**Veiligheidstoets en
- advies
Stedebouwkundig Plan
Boulevardterrein Zeist**

Amsterdam, november 1994

Van Dijk, van Someren en Partners
Harm Jan Korthals Altes
Tobias Woldendorp

(illustratie in een doorsnede schaal 1:200).

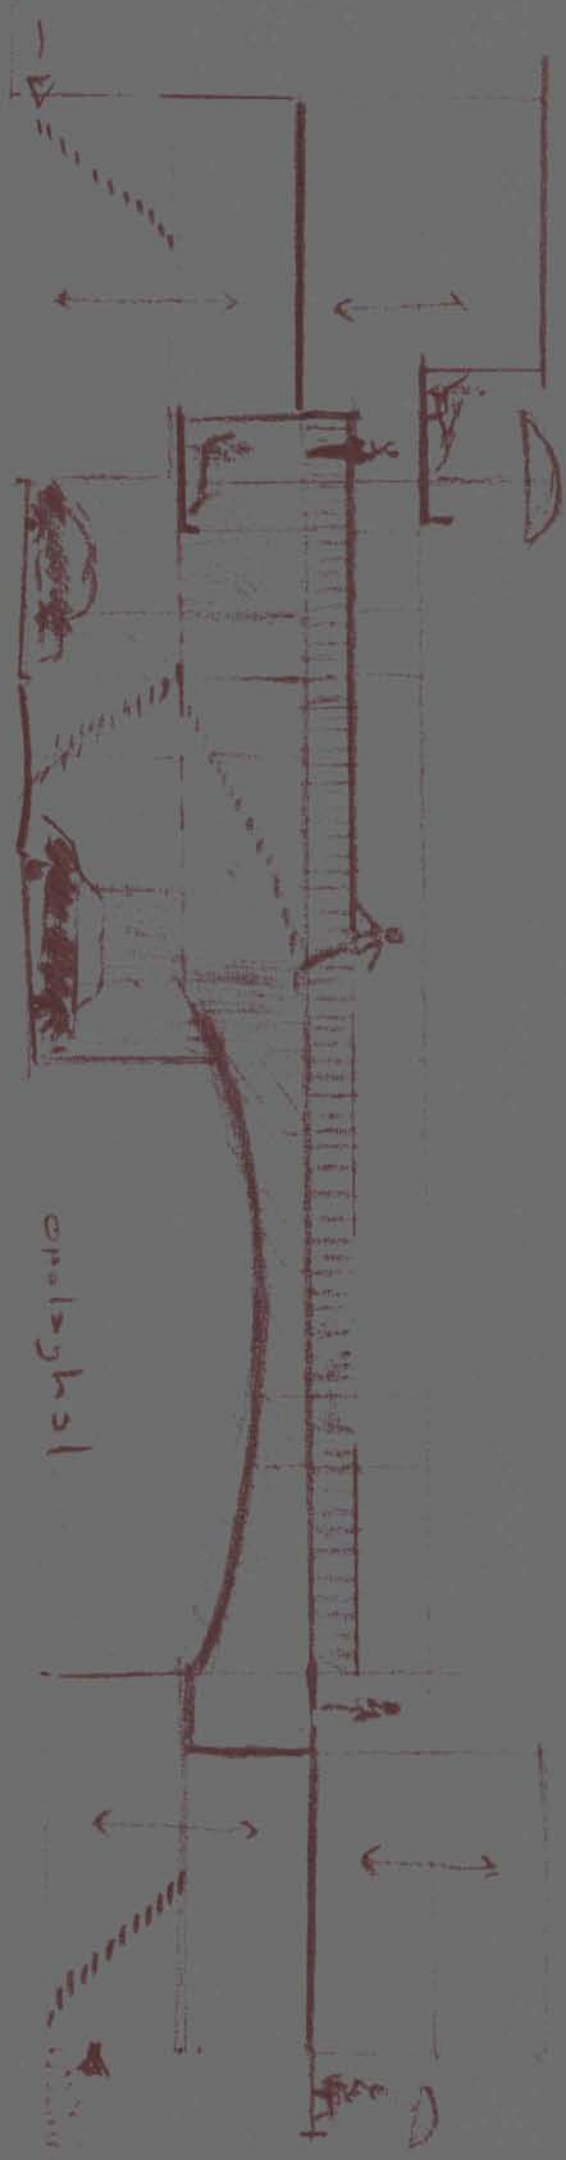
De voorgestelde oplossing achten wij problematisch, niet zozeer uit oogpunt van sociale veiligheid als wel uit oogpunt van woonkwaliteit. Aanvankelijk rees twijfel of wij dit wel moesten aanstippen in een veiligheidstoets als de onderhavige, maar overleg met de architect en ook de gedachte dat een onvoldoende woonmilieu indirect van invloed kan zijn op veiligheid (waar men niet graag woont, daar voelt men zich niet geroepen tot betrokkenheid met de omgeving) deed ons besluiten er toch op in te gaan. Het probleem zit hem niet in de entree; de woningen op de begane grond kunnen namelijk een eigen toegang aan de straat krijgen en de ontsluiting van de bovenwoningen kan via een centrale entreehal aan de kopse kant van het blok worden gelegd. Het probleem blijft hem o.i. in de buitenruimte van zowel de boven- als de benedenwoningen zitten. De woningen hebben nauwelijks een privé buitenruimte en zijn merendeels eenzijdig georiënteerd. Soms zit de ontsluiting (galerij) aan de zonzijde en de buitenruimte aan de schaduwzijde. De minimaal noodzakelijke verbetering op dit punt kan bijvoorbeeld bereikt worden door de overkapping en de open parkeerplaats om te wisselen zodat de benedenwoningen (maisonnettes) op de eerste laag een royaal terras op de zon kunnen krijgen, dat over de geparkeerde auto's heen steekt. De bovenwoningen worden dan ontsloten via een open, brede galerij op de woonlaag (3e bouwlaag van het blok) die ook een functie heeft als balkon, waarbij deze woningen bovendien een balkon/dakterras op de bovenste laag hebben als privé buitenruimte.

De inzet van glazen bouwstenen als semi permeabele-wand (wel licht/geen visuele vervuiling) zoals die in het laatste ontwerp is beoogd om de woonkwaliteit te verhogen kan een uitstekend element zijn om bij nadere uitwerking van de architectuur als verzachtend middel ingezet te worden.

NOORDSTRIP

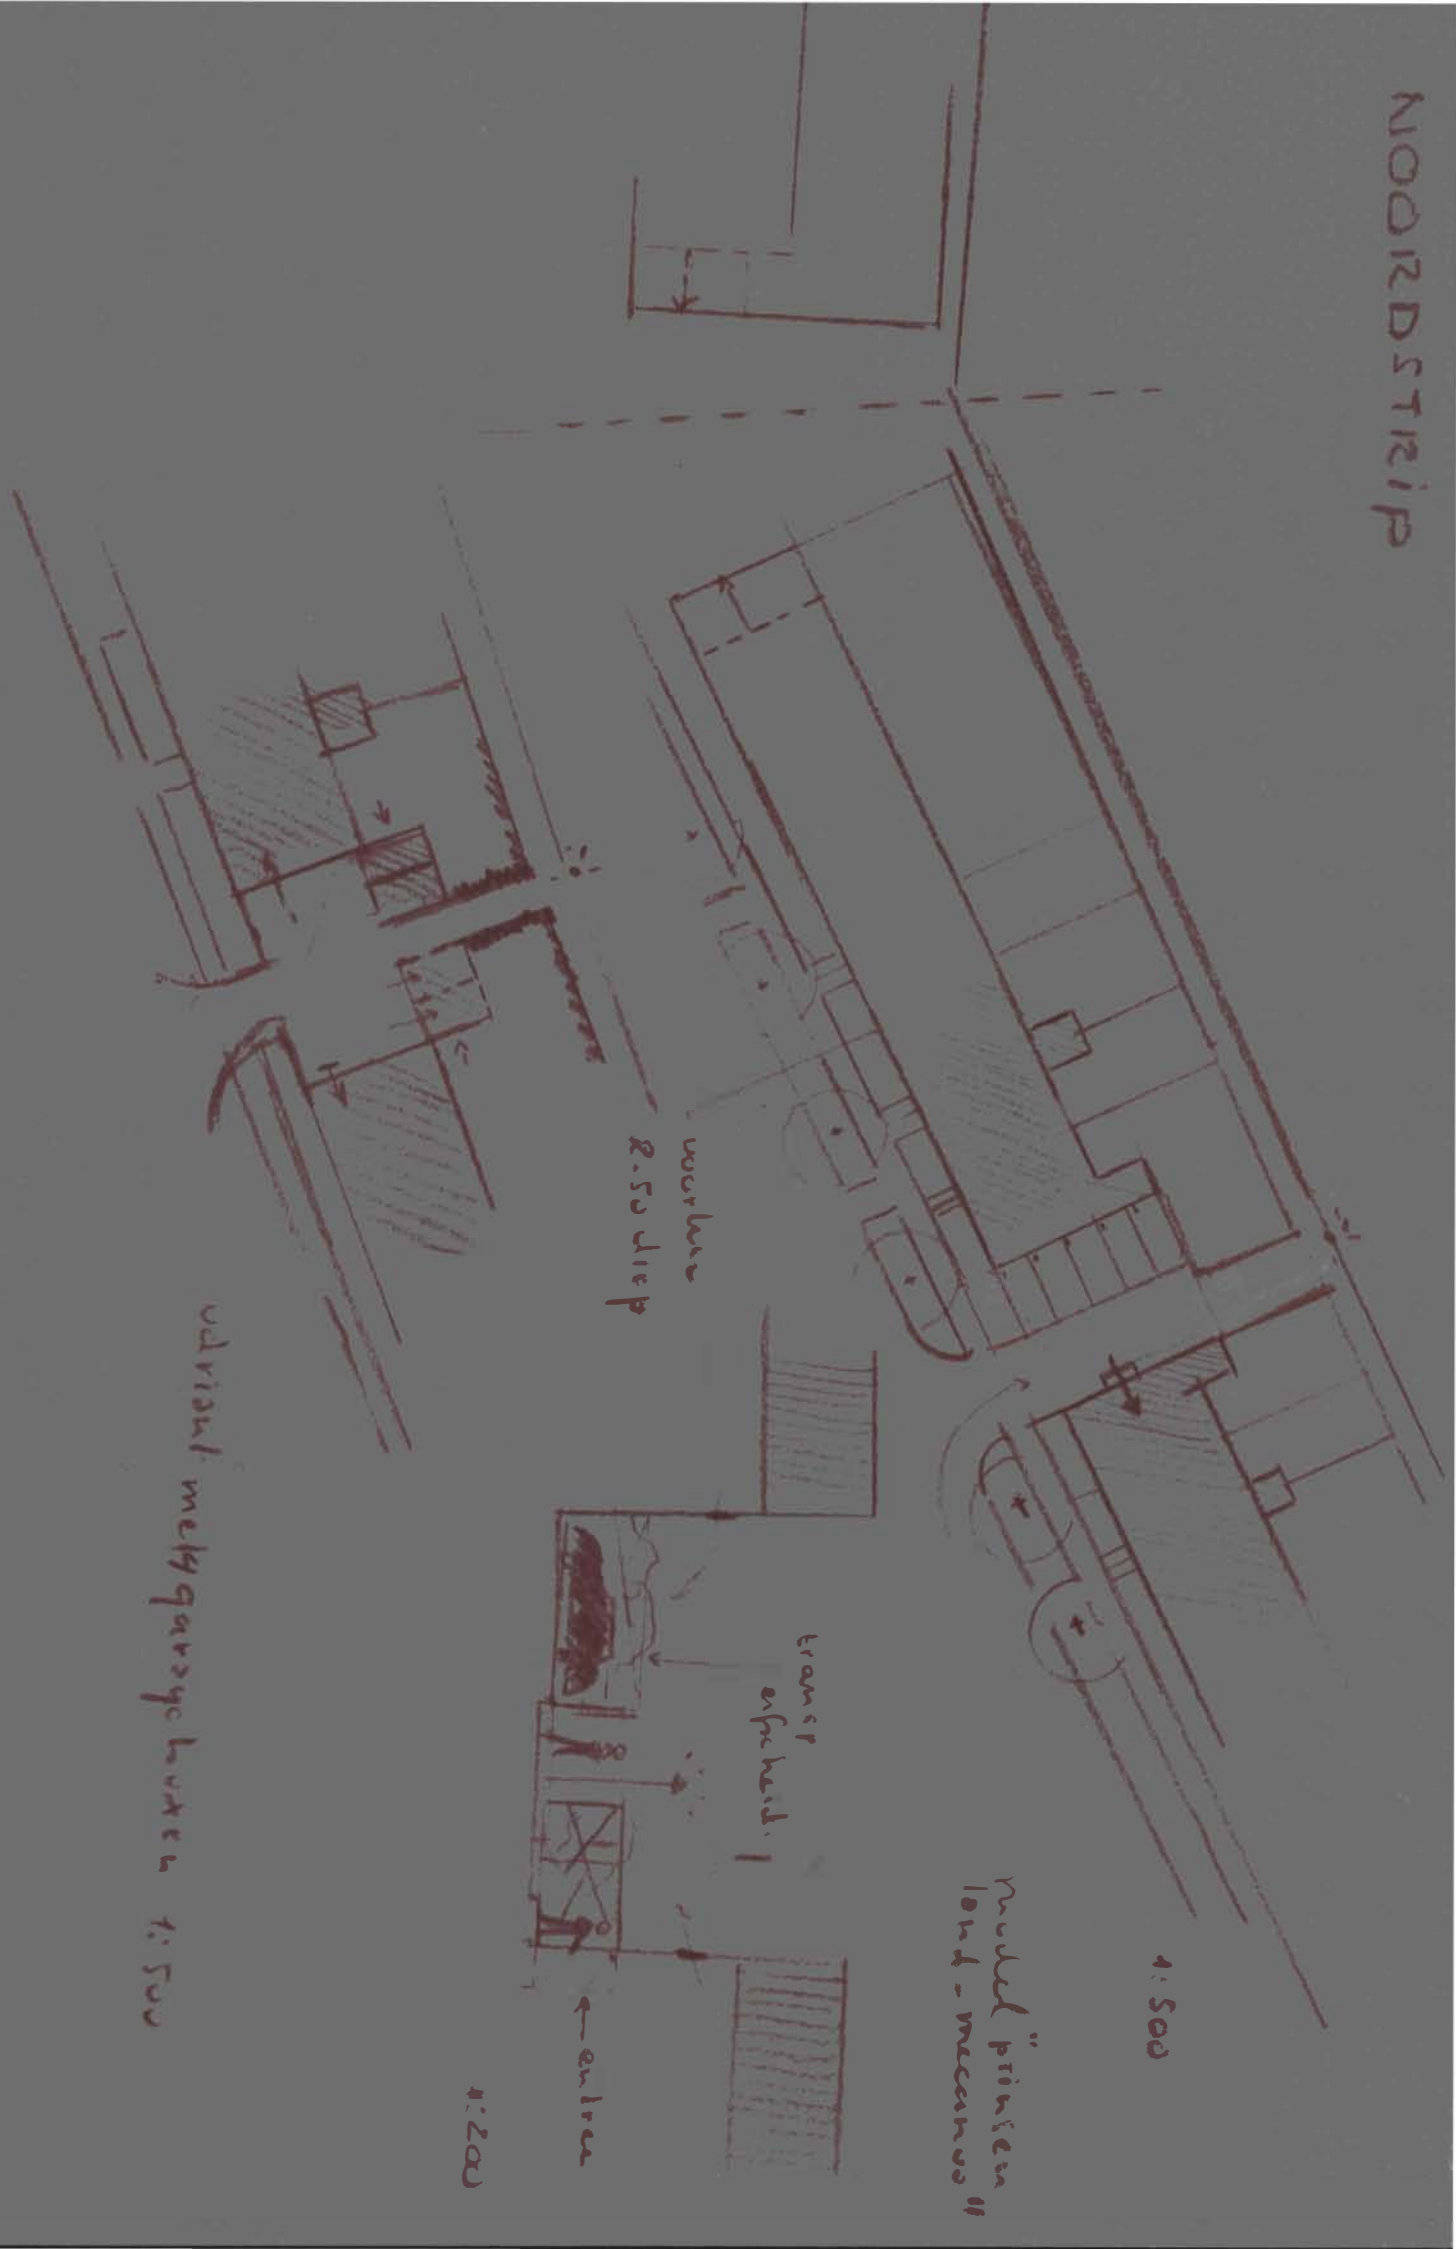
(2) *noordstrip*: problematisch, en een bron van zorg blijft vanuit sociale veiligheid bezien de oplossing voor de achterpadontsluiting. Deze verloopt via een smalle gang, tussen de hekwerken/schuttingen van de bouwmarkt aan de ene kant en een dichte rij schuren aan de kant van de woningen. Hij ligt daar geheel uit het zicht en zal als zeer onveilig ervaren worden, ook al wordt de belichting opgevoerd en de gangen afsluitbaar gemaakt. Onze suggestie is: doorgangen tussen de huizenblokken verbreden (dit kan waarschijnlijk zonder woningverlies gezien de ruime tussenmaat in de bocht), verbreden van het achterpad tot minimaal 1.50 m., de schuren twee aan twee met de korte zijde naar het achterpad plaatsen of nog beter de schuren vastbouwen aan de (achterzijde van) woningen, voorschriften opnemen over het materiaal en de hoogte van de erfscheidingen (enig zicht op het achterpad vrijlaten. Referentiebeeld: Mecanoo Hoornse Plas, Groningen), standaard een goede verlichting werkend op schemerschakeling in de achterpaden. Tot een aantal van deze suggesties heeft de ontwerper reeds voorzetten gegeven. Niet direct een probleem, maar wel voor verbetering vatbaar zijn de ondiepe voortuinen. De brede stoep, die goed op de zon ligt, is aantrekkelijk voor kinderspel. Maar dan moeten wel de voortuinen dieper zijn om voldoende afstand te scheppen. Dit zou kunnen zonder ruimteverlies aan de achterkant van de woningen, door het straatprofiel iets te versmallen. Het parkeren kan, in samenhang met de suggestie voor verbreding van de doorgangen tussen de blokken, misschien naar de zijkanten gebracht worden. (*illustratie d.m.v. plattegrond 1:500*).

Advies. In de volgende planfase zal er ruimte moeten zijn om nog met de verkaveling te schuiven. Bovendien moet de ontsluiting van de parkeergarage nader onderzocht worden opdat hij op de gunstige plek komt te liggen. *(illustratie met plattegrond schaal 1:500).*

Hoewel het kopblok er stedenbouwkundig gezien goed in zit zijn verzachtende maatregelen, met name in de ontsluitingsstraat die langs de keermuur loopt zeer gewenst. Misschien kan het parkeren opgenomen worden in de muur, zodanig dat de strook garageboxen als het ware in de muur wordt geschoven. In plaats van een dichte muur krijgt men dan een reeks garagedeuren.

- (2) **noordstrip:** bredere achterpaden, schuren niet aan achterpad maar aan huizen vast bouwen, bredere doorgangen tussen de huizenblokken.
 - (3) **'mew':** nadere studie naar de verdeling van de ruimte in voortuin/ huizenrij/achtertuin, bekijken van de mogelijkheid voor een overtuin, continue aandacht voor de problematische scheiding tussen openbaar en privé aan de boulevardkant, bundeling van passanten op de doorsteekjes tussen 'mew' en boulevard (aantal terugbrengen tot 2, combineren met fietspad).

MITIGERENDE ARCHITECTUUR VOOR DE MEW

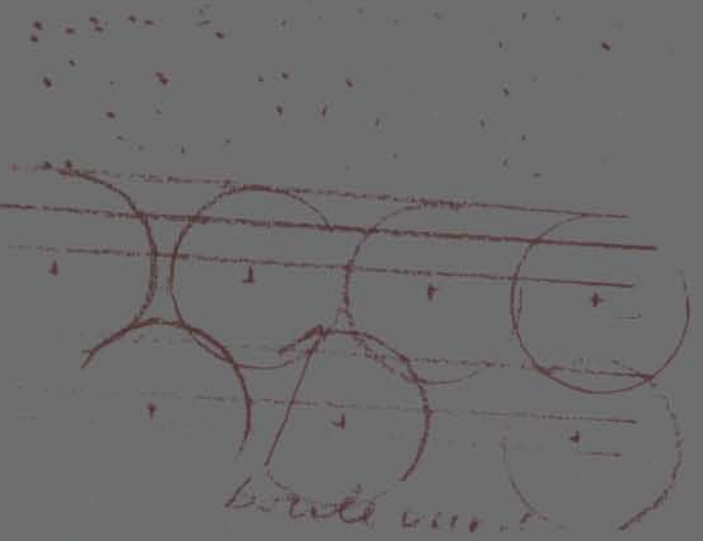
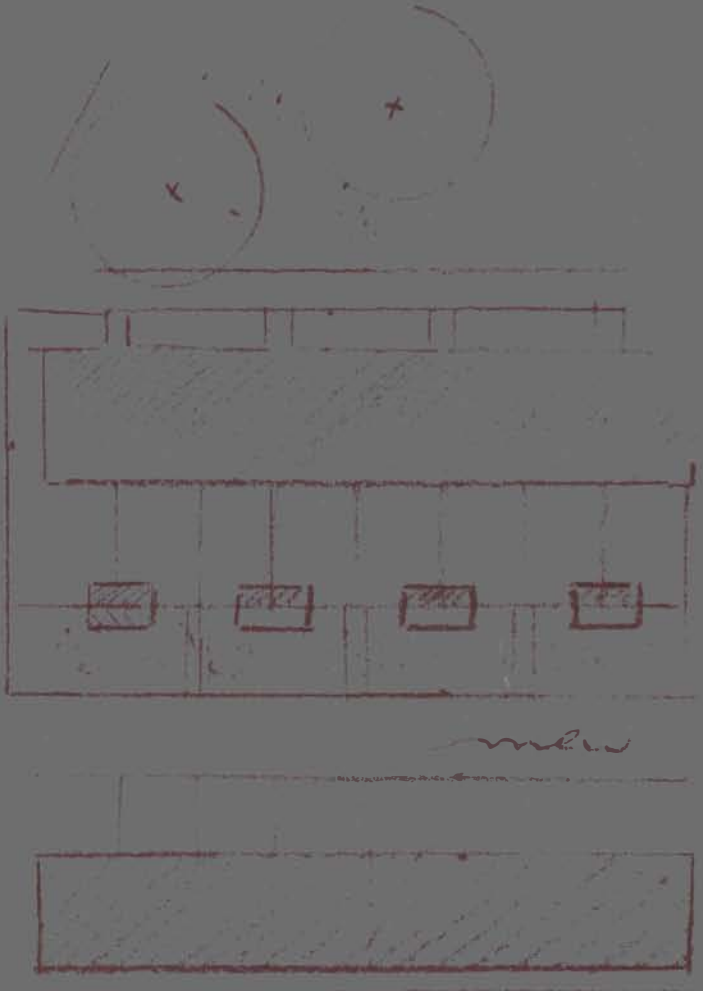
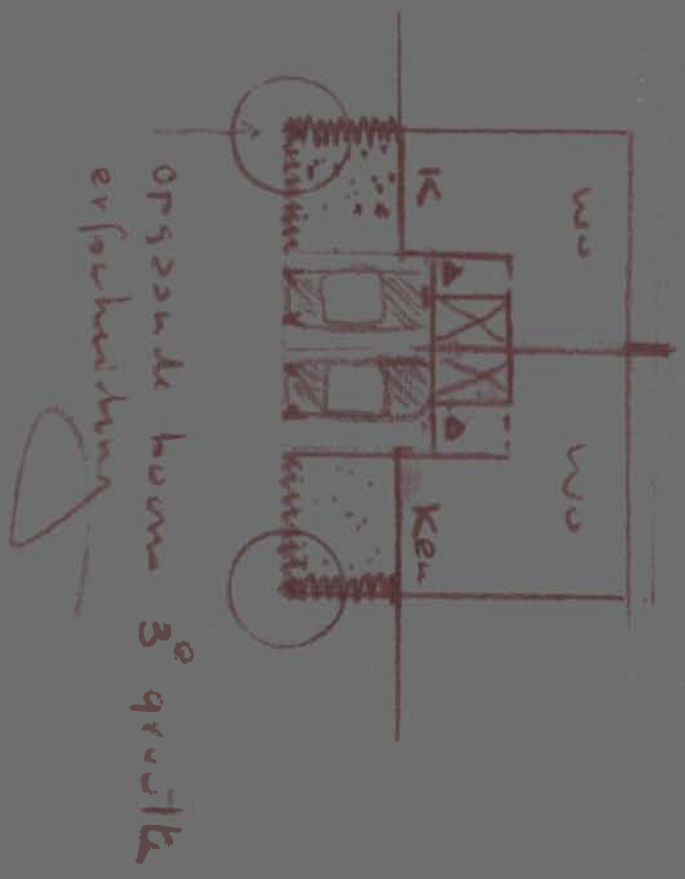
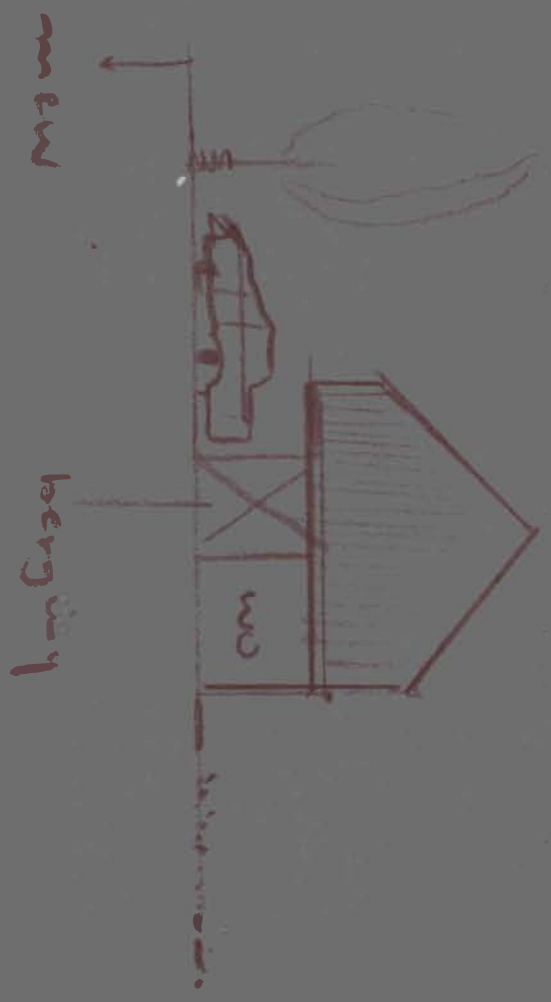
In de architectuurfase zou een tweede nuttige vingeroefening het maken van een verkaveling met overtuinen zijn, een verkaveling zoals toegepast in de bekende tuinstadwijk Westhausen in Frankfurt en recent nog in het project Ecodus in Delft. De terraswoningen in de zuidstrip verschuiven iets naar de boulevard en in plaats van een royaal terras krijgen zij aan de achtergevel een smalle terrasstrook op maaiveldhoogte en een overtuin (ook goed op de zon) aan de voorkant. Hierbij is een erfscheiding in de vorm van een uniforme haag randvoorwaarde. In de voortuin (die slecht op de zon ligt) kan dan kops parkeren 'op eigen erf' worden aangebracht. De sociale controle op de auto's is dan directer en de schade aan het straatbeeld kleiner. De 'mew' kan daardoor een groen aanzien krijgen en sterk aan kwaliteit winnen.

De schuren van de woningen in de middenstrook zouden daarbij gedraaid moeten worden (smalle kant naar de straat) zodat het doorzicht beter wordt en aan de straatkant geen blinde wand ontstaat. De terraswoningen moeten hun berging absoluut aan de kant van de 'mew' krijgen (anders speelt men de kolonisering van de groenstrook langs de boulevard in de kaart). Het kan een inpandige berging zijn, maar als men kiest voor de oplossing met een overtuin, kan de schuur ook in de overtuin staan, eventueel vastgebouwd aan de andere schuren.

(illustraties in plattegronden 1:500 en doorsneden 1:200).

Ten slotte pleiten wij ervoor om alle woningen in de middenstrook een even diep kavel te geven. Op de huidige tekening worden de tuinen naar het oosten toe steeds dieper). Resultaat van een gelijktrekking in de tuinoppervlakte is winst voor de breedte van de groenstrook (die uiterst nauw luistert, zoals in het bovenstaande werd betoogd) en minder verspringingen (dus een beter doorzicht) in de 'mew'.
